改善箇所説明図

改善措置の内容

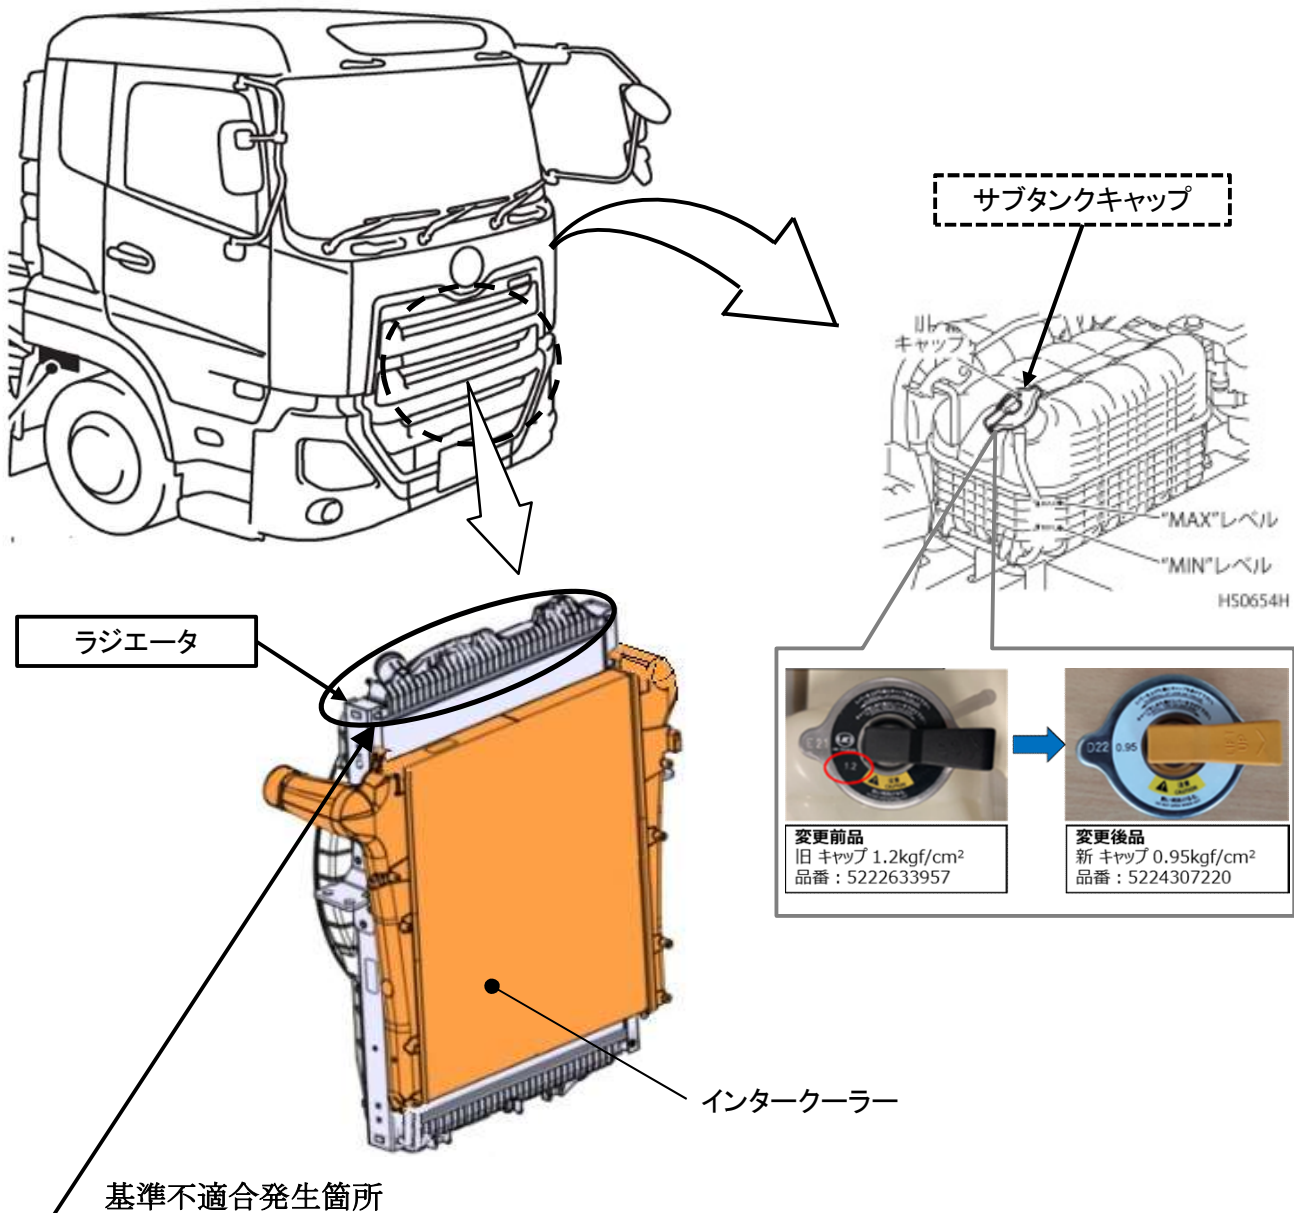
大型トラックの冷却装置において、樹脂製ラジエータの強度が不足しているため、使用過程においてアッパータンク表面のリブ(突起状の物)を起点に亀裂が入り、冷却水が漏れるおそれがある。そのままの状態で使用を続けると、冷却水量低下の警告メッセージ表示及びブザーが吹鳴する。

全車両、ラジエータアセンブリを材質変更した対策品に交換する。また、サブタンクキャップが1.2kgf/cm²のタイプが装着されている場合は、0.95kgf/cm²のタイプに交換する。

注 : は、交換する部品を示す。 は、必要に応じて交換する部品を示す。
識別: 作業完了車には、助手席側ステップ部VINプレート右辺中央部に赤ペイントを塗布する。
